Bebauungsplan „PV-Freiflächenanlage Brösen“ und 2. Änderung des Flächennutzungsplanes der Stadt Bad Dübén Stellungnahme des Landratsamtes Nordsachsen als Träger öffentlicher Belange gemäß § 4 Abs. 1 BauGB

LANDESDIREKTION SACHSEN
09105 ChemnitzBüro Knoblich GmbH Landschaftsarchitekten
Zur Mulde
04838 Zschemplinper E-Mail an Martin Rust <rust@bk-
landschaftsarchitekten.de>**Ihr/-e Ansprechpartner/-in**
Dr. Tillmann Scholbach**Durchwahl**
Telefon +49 341 977-3470
Telefax +49 341 977-1199tillmann.scholbach@
lds.sachsen.de***Geschäftszeichen**
(bitte bei Antwort angeben)
L34-2417/243/45Leipzig,
9. August 2023**Vorentwurf des Bebauungsplans „PV-Freiflächenanlage Brösen“ und 2.
Änderung des Flächennutzungsplans der Stadt Bad Düben
Raumordnerische Stellungnahme**

Vorentwurf des Bebauungsplans „PV Freiflächenanlage Brösen“ und 2. Änderung des Flächennutzungsplans der Stadt Bad Dübén

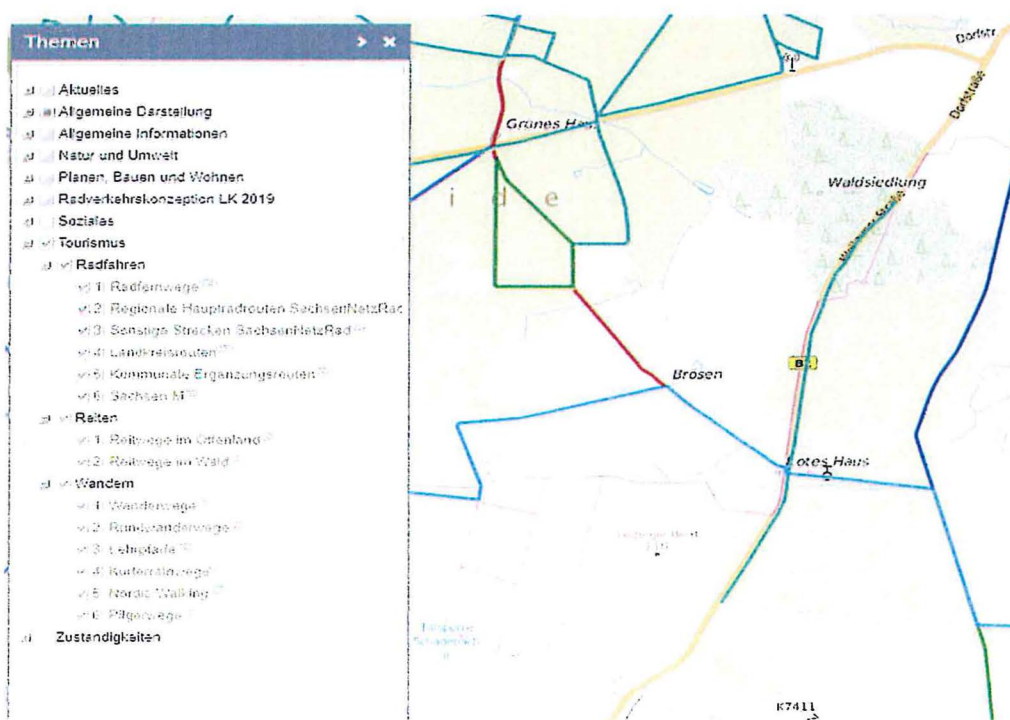
Aus touristischer Sicht wird um Berücksichtigung des folgenden Sachverhalts bei der weiteren Planung bzw. um Klärung für die künftige Nutzung dieser touristischen Wege gebeten:

Das Plangebiet tangieren zwei wichtige Wanderwege, den Lutherweg Sachsen (blau) sowie den Dreiheidenweg (rot). Beide Wanderwege sind nach den gültigen Richtlinien neu beschildert und genießen unbedingt Bestandsschutz.

Der Mühlenradweg (blau) verläuft ebenfalls durch bzw. an der Planungsgrenze entlang.

In dem beigefügten Ausschnitt aus dem Geoportal sind die Verläufe der touristischen Wege sichtbar.
